**Всемирный форум для согласования правил  
в области транспортных средств**Рабочая группа по проблемам энергии  
и загрязнения окружающей среды**Восемьдесят третья сессия**

Женева, 1–4 июня 2021 года

**Большегрузные транспортные средства:****Правила ООН № 49 (выбросы загрязняющих веществ  
двигателями с воспламенением от сжатия и двигателями  
с принудительным зажиганием (СНГ и КПП))  
и № 132 (модифицированные устройства  
ограничения выбросов (МУОВ))****Предложение по новому дополнению к поправкам  
серии 06 к Правилам № 49 ООН (выбросы загрязняющих  
веществ двигателями с воспламенением от сжатия  
и двигателями с принудительным зажиганием  
(СНГ и КПП))****Представлено экспертом от Международной организации  
предприятий автомобильной промышленности\***

Рис. 12

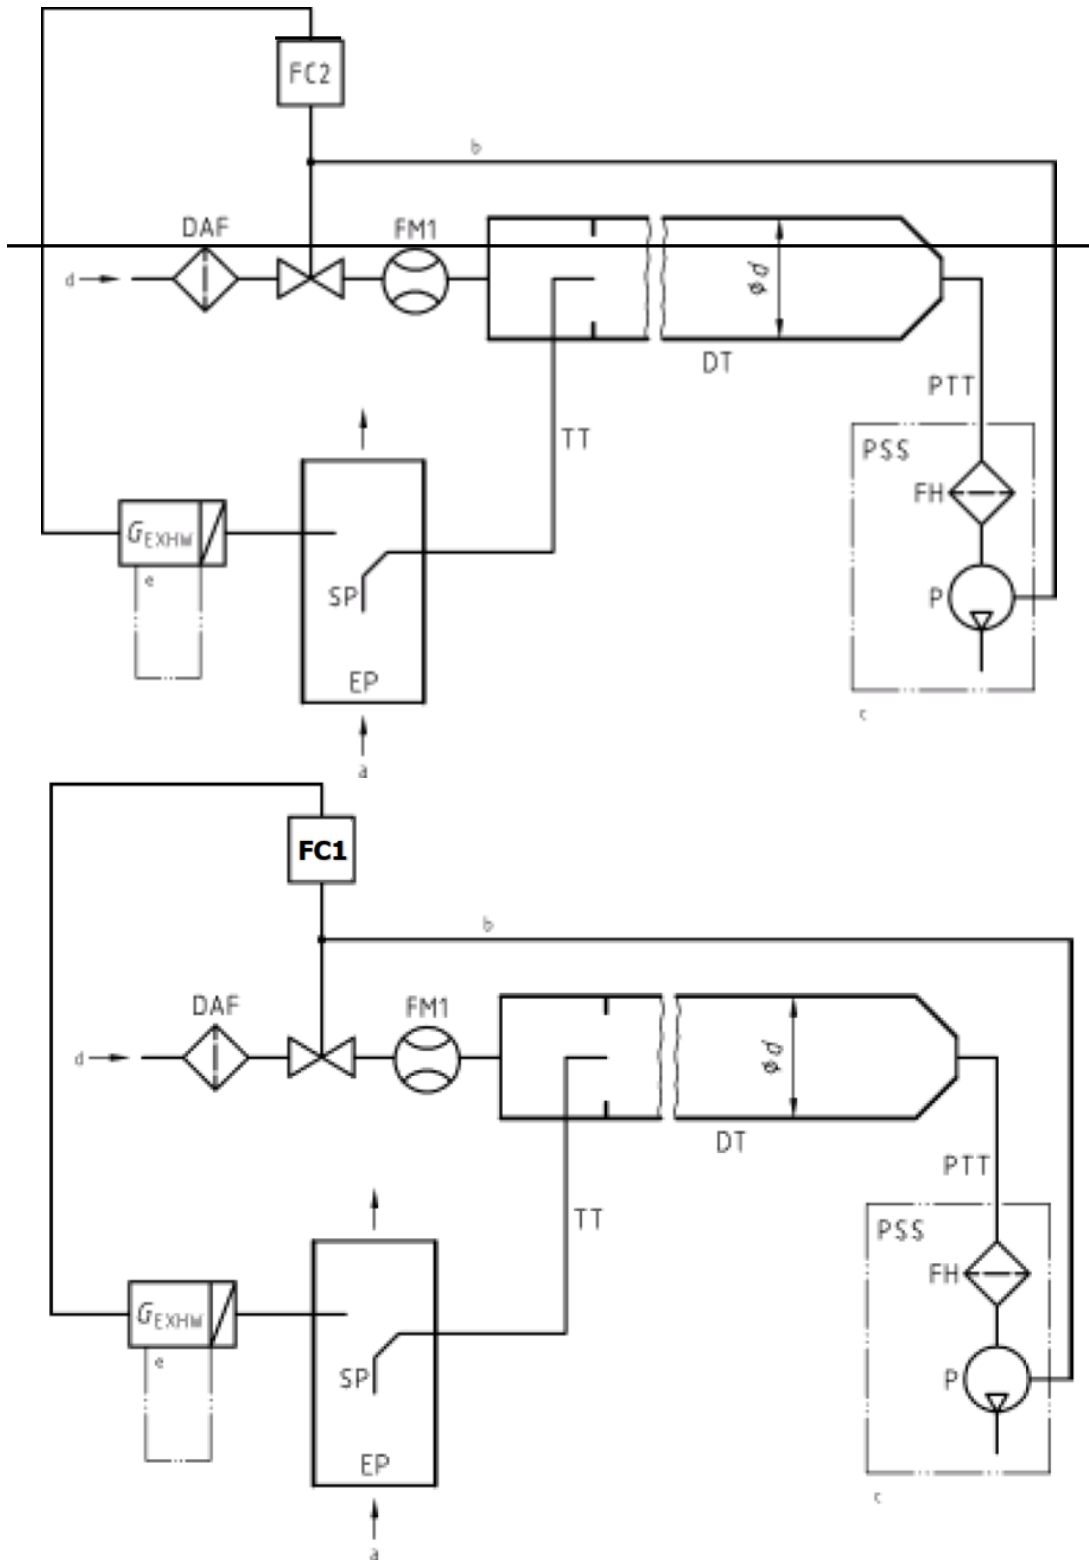
Пункт А.2.2.1 изменить следующим образом:

7. Пункт A.2.2.1

В тексте для регулятора расхода использовано обозначение FC1, а на рис. 12 — FC2. Соответственно, на рис. 12 необходимо указать правильное обозначение FC1.
